Sint-Niklaas, geplande aansluiting N70 / R42

Mercatorknoop, vragen bij het project

Versie 20201010

Fietsersbond

1. Verkwisting van zes hectare schaarse ruimte

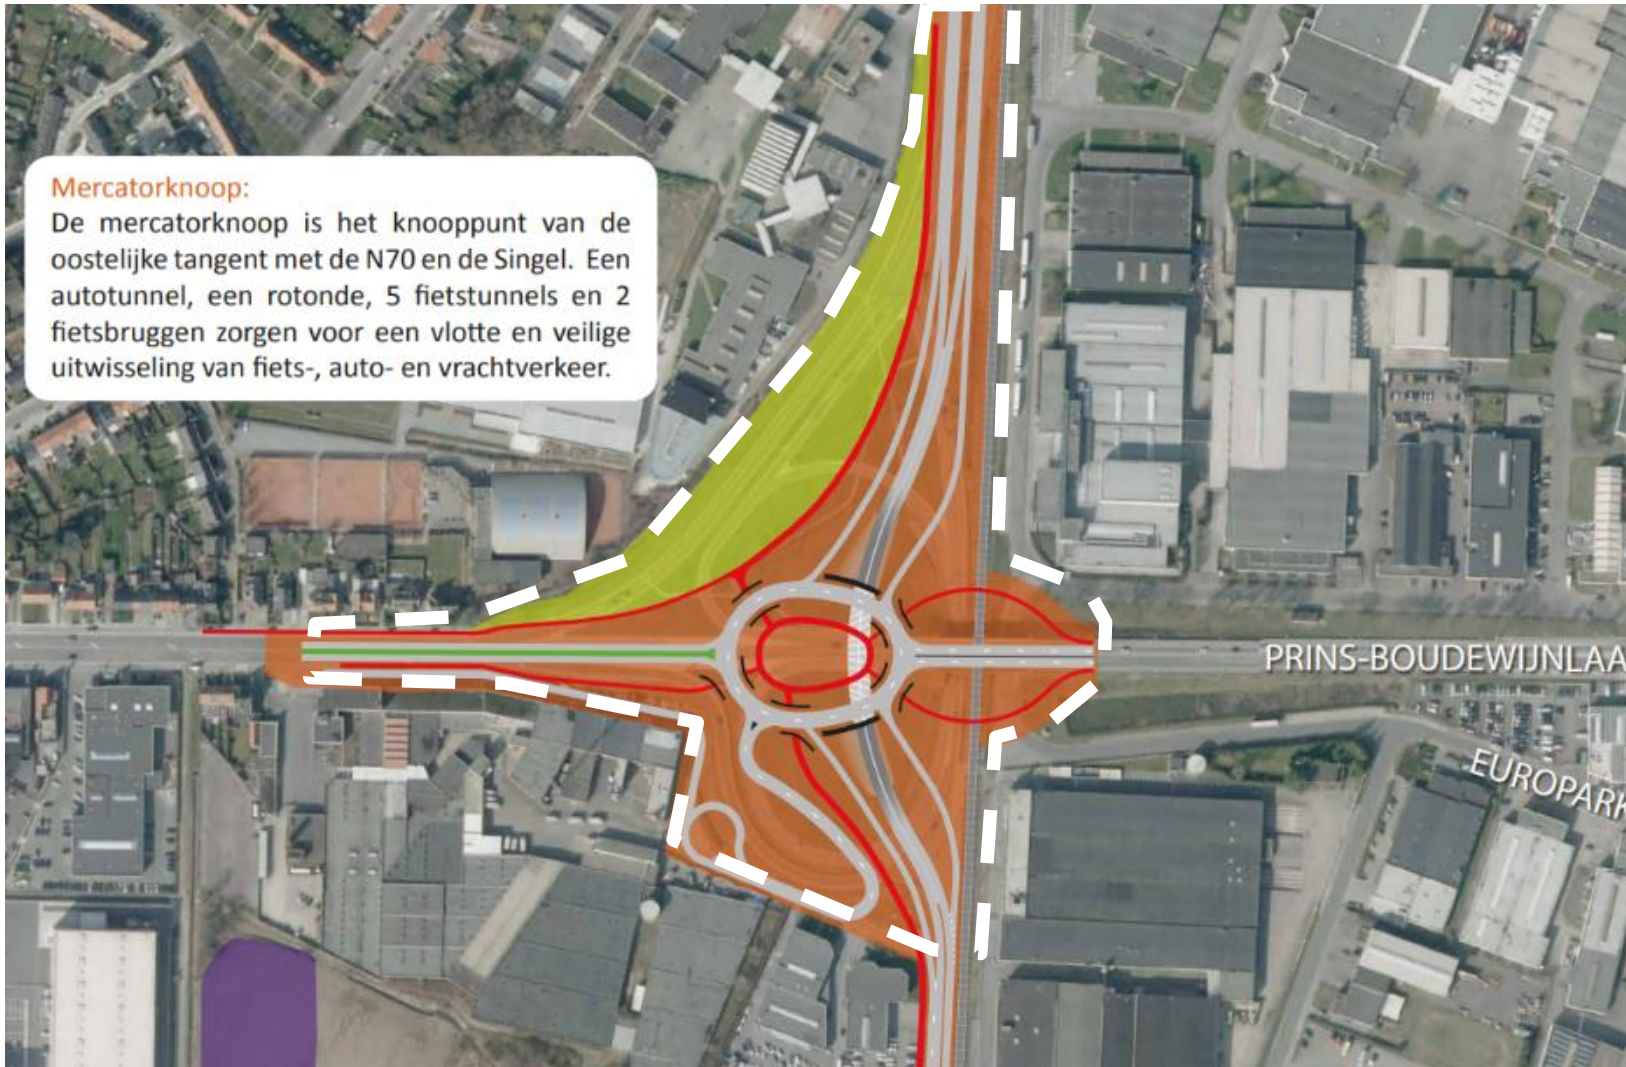
- Zes hectare = twee keer de Grote Markt
- Onvoldoende meerwaarde voor de buurt en de schoolomgeving
- Bovendien, veel geld gaat naar beton, niet naar mens en milieu.

2. Overbodige en onveilige fietsinfrastructuur

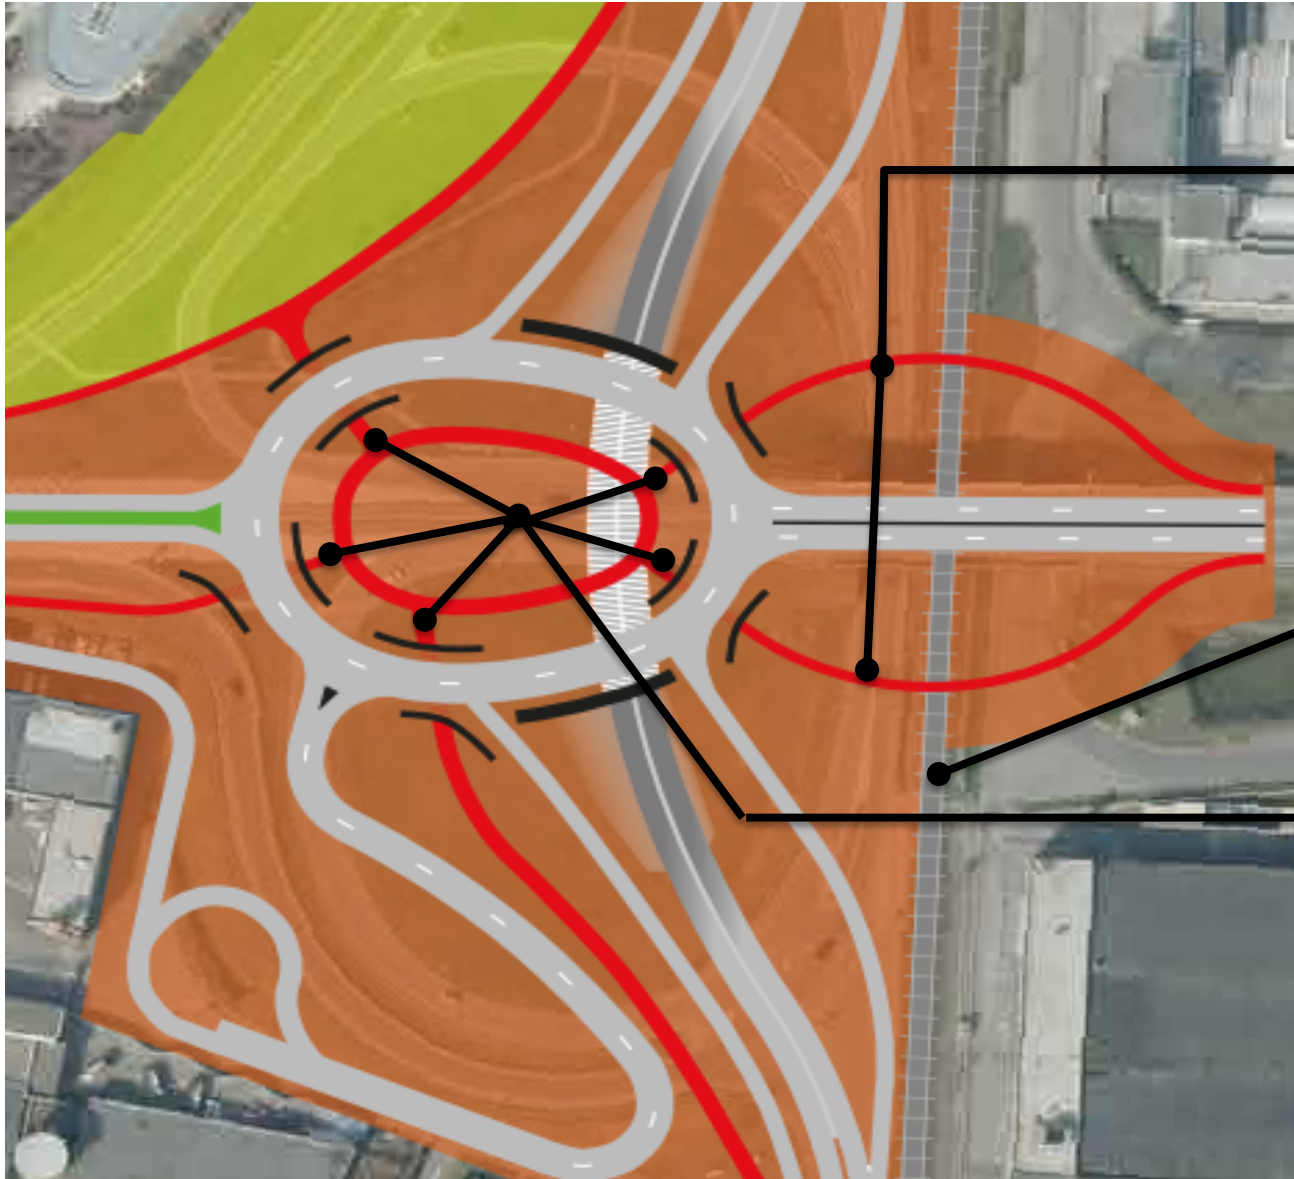
Twee fietsbruggen over spoorlijn met korte (40 m) en dus veel te steile helling (>10%) om af te dalen (4 m) tot onder de rotonde

- Deze bruggen zijn overbodig want er ligt een overweg. Deze kan opgewaardeerd worden. Er rijden amper vier treinen per spitsuur

Vijf fietstunnels onder rotonde zijn overbodig en (sociaal) onveilig

3. Veel te grote rotonde

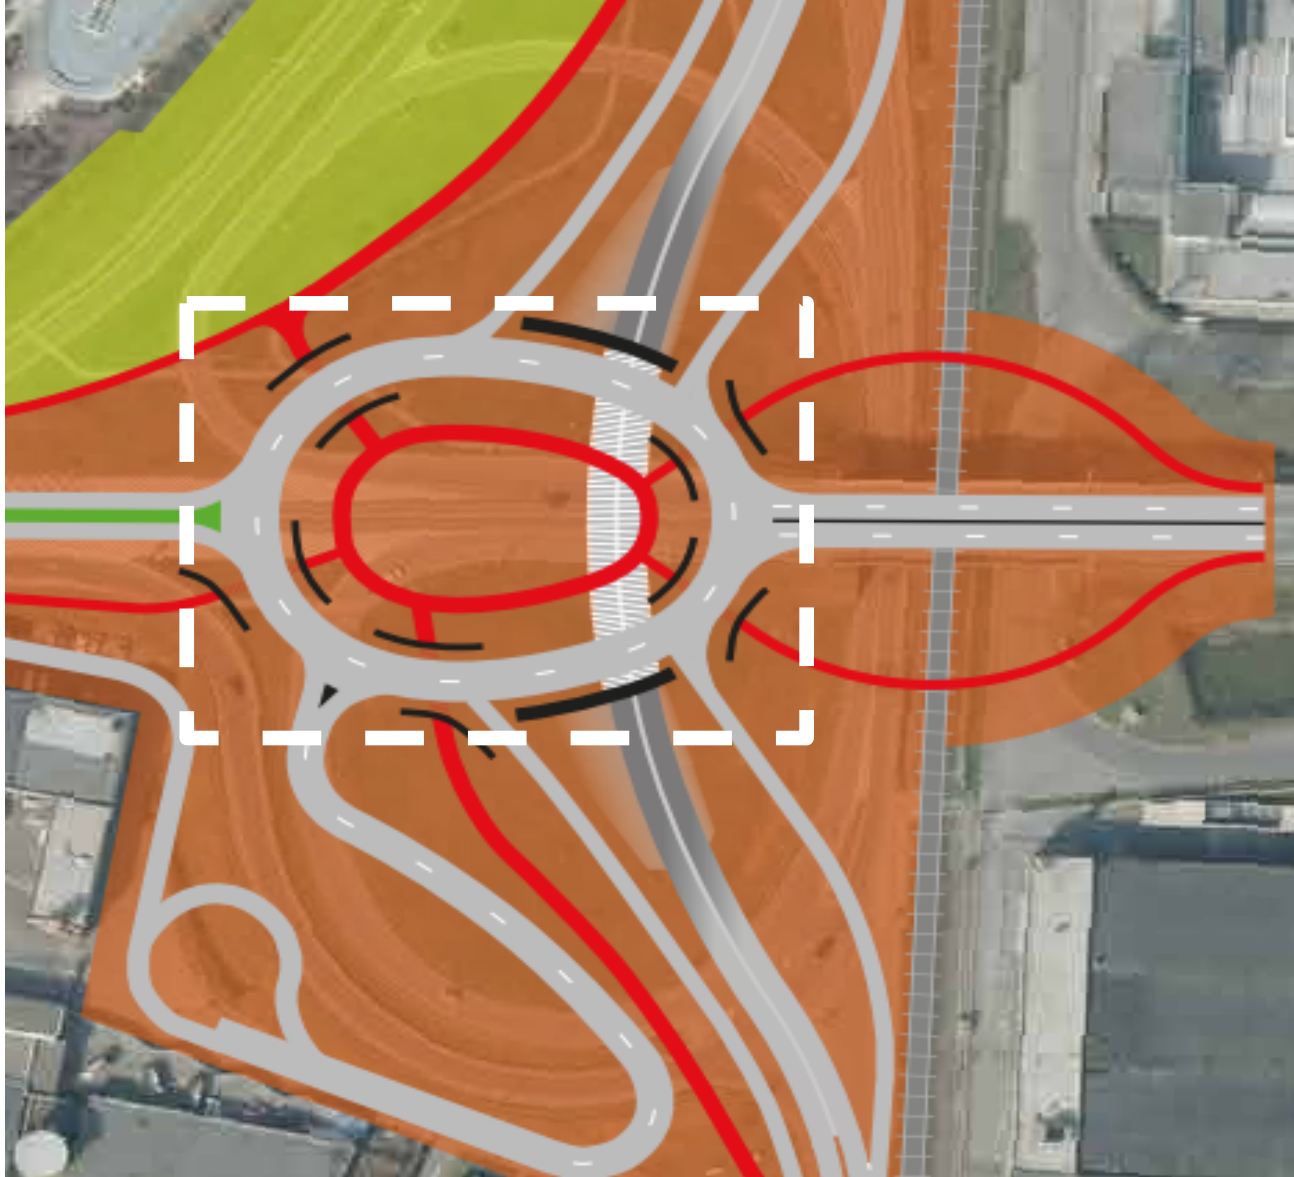
- De rotonde meet 100 x 130 m of 1,3 hectare, inclusief taluds
- Door de centrale ligging op het terrein is de impact op de omgeving bijzonder groot
- De rotonde heeft twee rijvakken
- Hogere snelheden en meer conflictpunten maken de rotonde onveilig

4. Overbodige wegtunnel onder rotonde

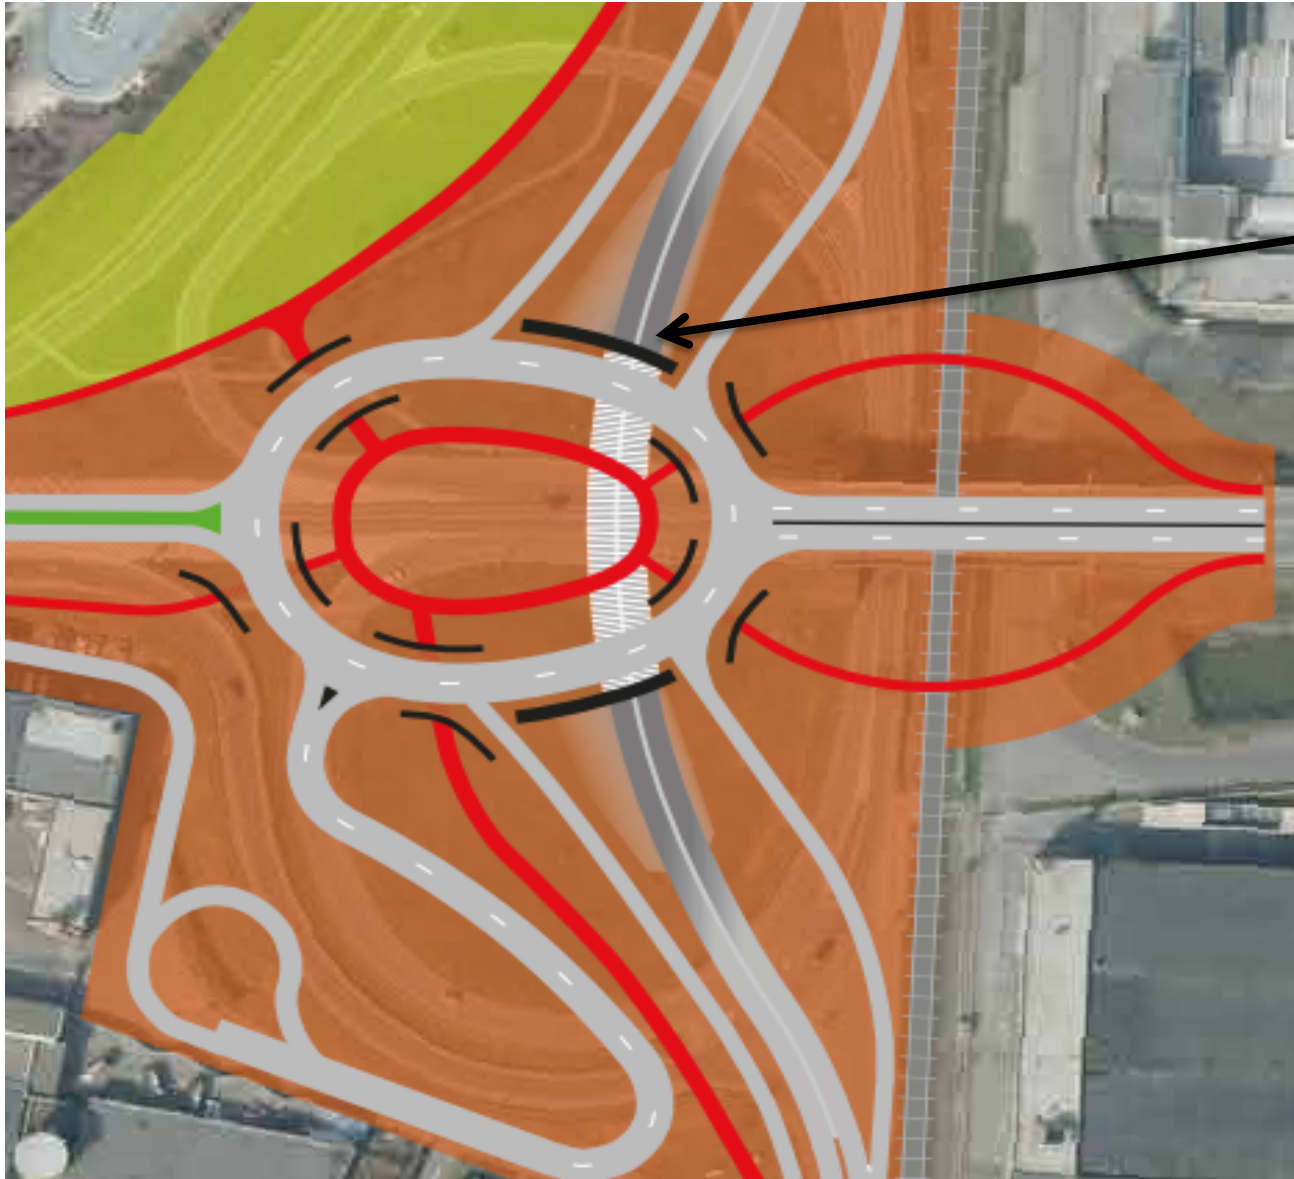
Wegtunnel is overbodig

- Want drukte op R42 wordt begrensd door met verkeerslichten geregelde kruispunten voor en achter de tunnel
- De zes tunnels en grasbermen bieden te weinig gevoel van veiligheid en geborgenheid

Conceptschets van een compact kruispunt R42 / N70

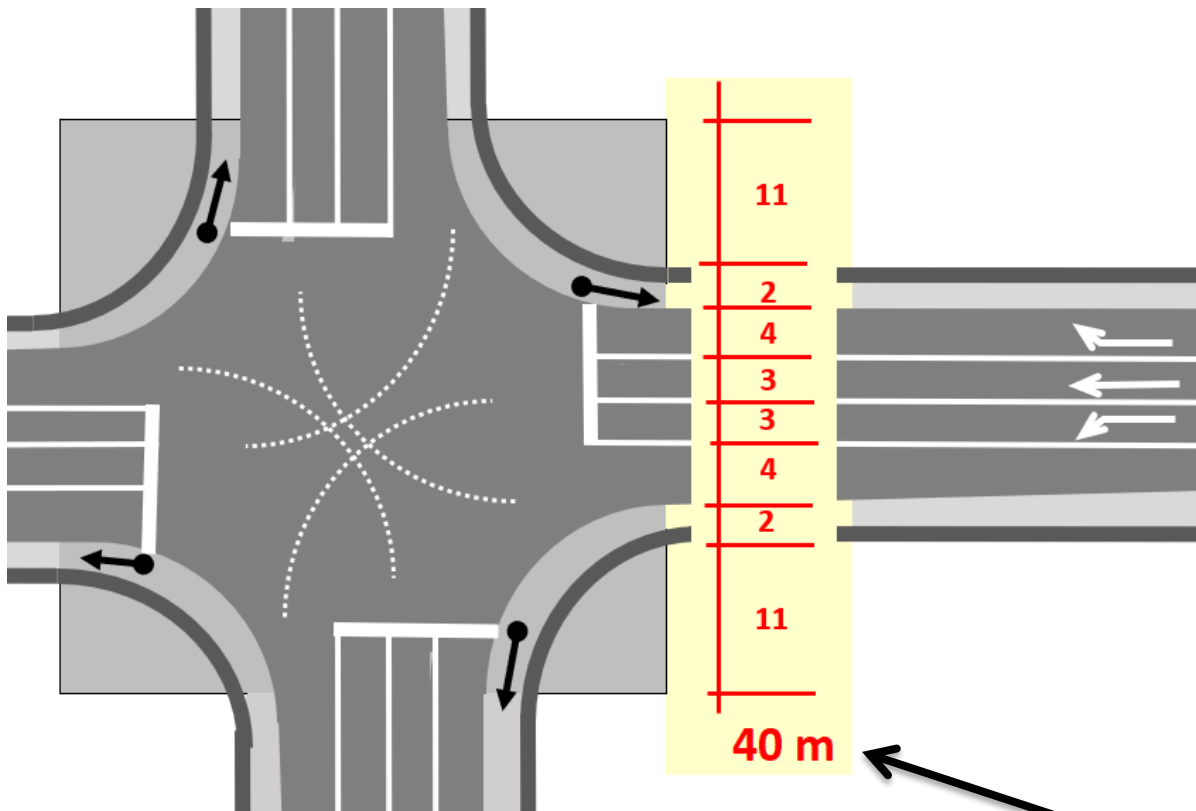
- Kan dit niet met één compact kruispunt opp. circa 40x40 m of 0,16 ha?

Compact kruispunt R42/N70

Belangrijkste kenmerken:

- Boven en naast spoorlijn
- Ontwerpsnelheid 50 km/h
- Eén opstelstrook per richting
- Lichtenregeling (zie volgende dia's)
- Tot 1.500 pae* aanvoer / tak / uur
- Geen voetgangers en fietsers
- Akoestisch afgeschermd
- Te onderzoeken: ondergrondse variante

Compact: 40 x 40 m = 1.600 m² of 0,16 ha
(vergelijk met AWW-ontwerp met 1,3 ha)
